Fixation des crémaillères de direction JRM482, JRM484, JRM485, JRM486, JRM491, JRM496, JRM584, JRM7491, JRM7584

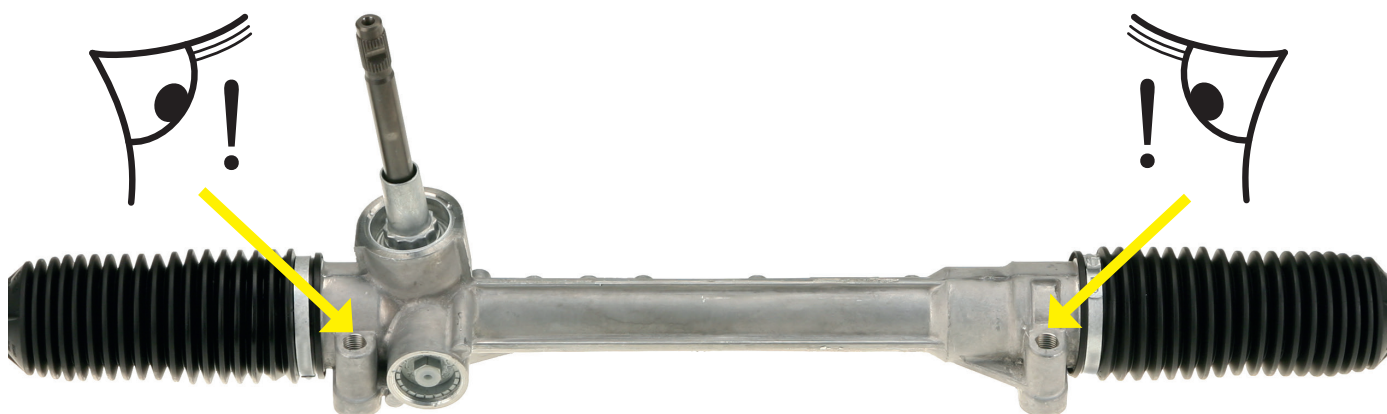
Les crémaillères de direction mentionnées ci-dessus disposent de deux types de fixation en raison d'une modification en série - M12x1.25 et M12x1.75. Pour cette raison, le pas du filetage de la crémaillère de direction de remplacement doit être contrôlé avant le montage. Pour le contrôle, utilisez un taraud ou vissez les vis à la main. Elles doivent pouvoir être vissées de plusieurs tours sans forcer.

Attention : L'utilisation de vis incorrectes entraîne une destruction de la fixation de la crémaillère de direction ! TRW recommande par principe de remplacer les vis de fixation lors du remplacement de la crémaillère de direction.

Vis M12x1.75
Numéro OE Ford : 1774878
Numéro OE Fiat : 51915330

Vis M12x1.25
Numéro OE Ford : 1675335
Numéro OE Fiat : 51856874
